DELIBERAZIONE DELLA GIUNTA REGIONALE 30 gennaio 2019, n. 151

D.lgs 152/2006 ssmmii, LR 11/2001 ssmmii - (IDVIP_4228) Proc. di VIA di compet. Statale. Impianto di produz. di energia elettr. da fonte eolica, di potenza comples. pari a 42,00 MW (10 WTG) da realiz. nei comuni di San Paolo di Civitate e Poggio Imperiale (FG), comprensivo di opere di connessione alla RTN. Proponente: IVPC Power Srl Parere Regione Puglia ex art.24 comma3 del Dlgs n. 152/2006 e ssmmii.

Oggetto: [ID_VIP: 4228] Istanza di avvio della procedura di VIA relativa al progetto "Parco nel comune di San Paolo Civitate, località "Masseria Difensola e Faugno Nuovo" ed in Comune di Poggio Imperiale località "La Colonnella" di potenza complessiva paria a 42 MW"
Proponente: società I.V.P.C Power s.r.l.

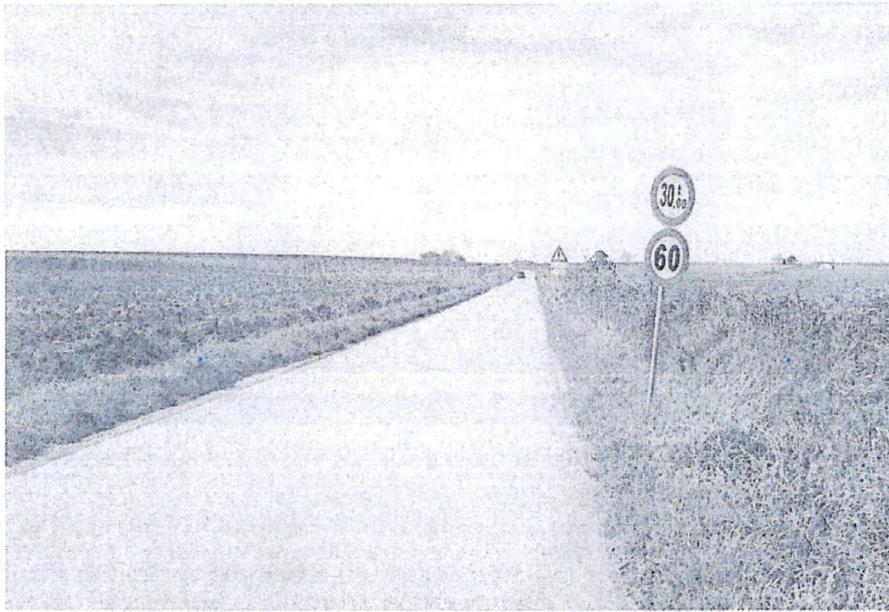
degli aerogeneratori WTG4 e WTG5, risulta già oggi in pessime condizioni (cfr. foto 2-3) e inidonea al transito dei summenzionati autoarticolati. Anche in questo caso il progetto non prevede alcun tipo di opera per renderla idonea al transito di veicoli eccezionali per tutto il suo tratto durante l'intervento e per la sua risistemazione dopo l'intervento.

Foto 1. Tratto iniziale della Strada Provinciale 36, indicata nella TAV. 8 del progetto come strada di accesso da impiegare per la realizzazione dell'impianto eolico. Questa strada, quella in migliori condizioni di quelle esistenti, non risulta idonea al transito di mezzi di Trasporto Eccezionale della portata di quelli previsti per la realizzazione dell'impianto eolico di progetto, come si evince dalla segnaletica.
